Projekt:
EIS 2
Neubau Hochhaus und Riegel

Zeichnung:
Ausführungsplanung
Grundriss 2.Untergeschoss
Riegel Abschnitt 2

Datum 28.09.2023 Maßstab 1:50
gez. DNPn bearb. Pa Plangröße 1400 x 841
Plan- und Datei-Nr. 25826 EIS2_5_AR_RIE_GR_UG2-2_5125_P 14

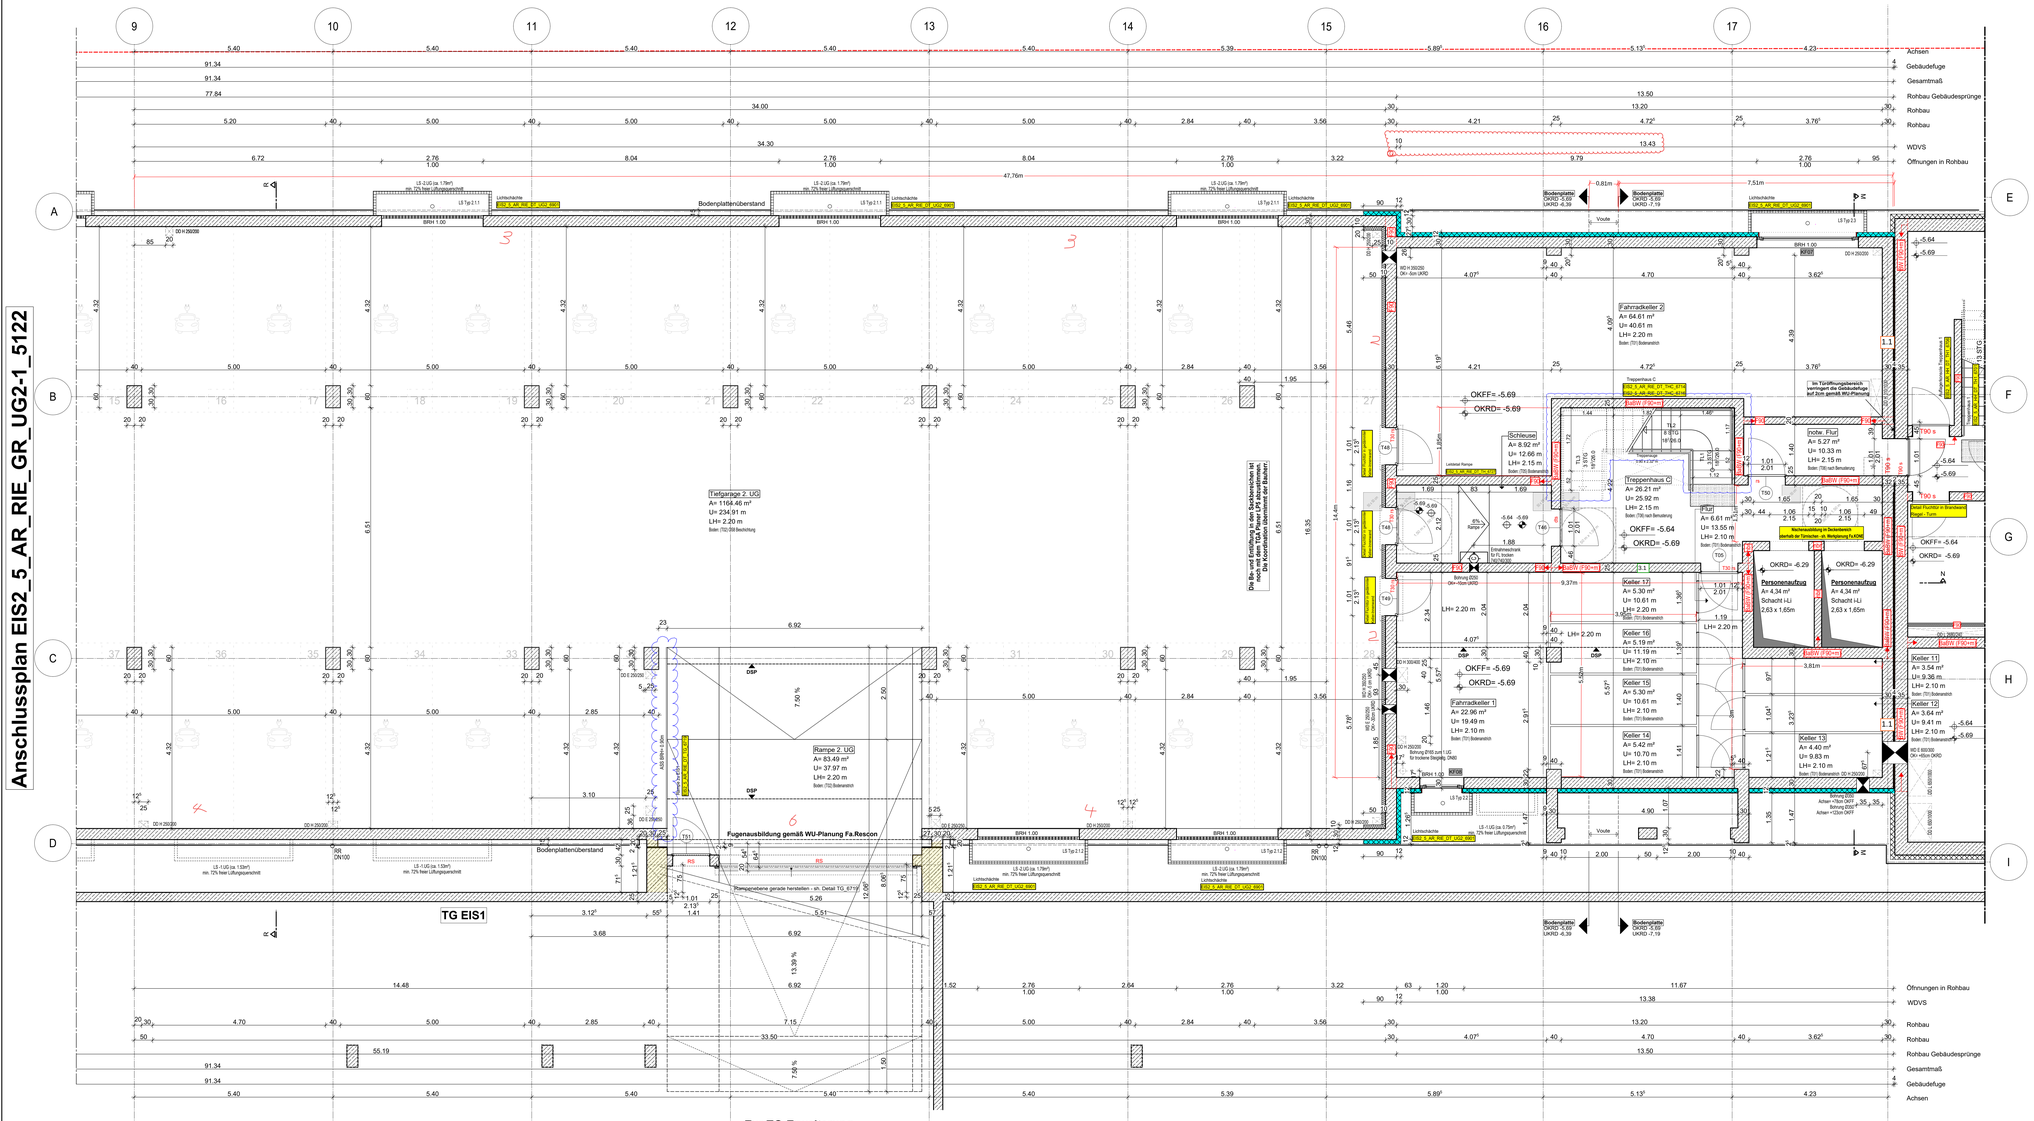
Hinweis:
Alle Tür- und Fensternummer sind vergeben
Barrierefreie Fläche eingetragen
Heizkörper eingetragen
takierte Fläche für Sehbehinderte im TRH eingetragen gem. Detail
Blaue Revisionswolken:
TRH C gem. Detail angepasst
Geländer Rampe eingetragen

Be- und Entlüftung TG
RTW geht aktuell nicht davon aus, dass der Nachweis der natürlichen Be- und Entlüftung - auch das in den End-Bereichen der TG wo keine Fenster vorhanden sind der spätere CO2-Nachweis bei Nutzungsaufnahme wirklich funktioniert -> „Sackbereiche". Das vorliegende Lüftungskonzept sieht RTW als nicht ausreichend an (besonders im 2.UG, wo das Rolltor mit Gitter fehlt). RTW hat bis jetzt keinen Nachweis der freien Lüftungsquerschnitte auch durch Abminderung der Fenstergitter um 35% durch einen Sachverständigen (z.B. TPG Lehmann) gesehen. Ggf. kann man bei den Endsäcken der TG haustechnisch durch einen jetzt schon geplanten elektrischen Anschluss an der Decke (ist nur ein Kabel) für einen CO2-Ventilator mit Sensor vorbeugen, falls der CO2-Nachweis später hier nicht funktioniert.
Das müsste aber der Sachverständige beraten/ vorbeugend prüfen.
RTW konnte dies nicht mit dem TGA Planer LPH5 abstimmen

(bis dato keine Beauftragung durch den Bauherrn).
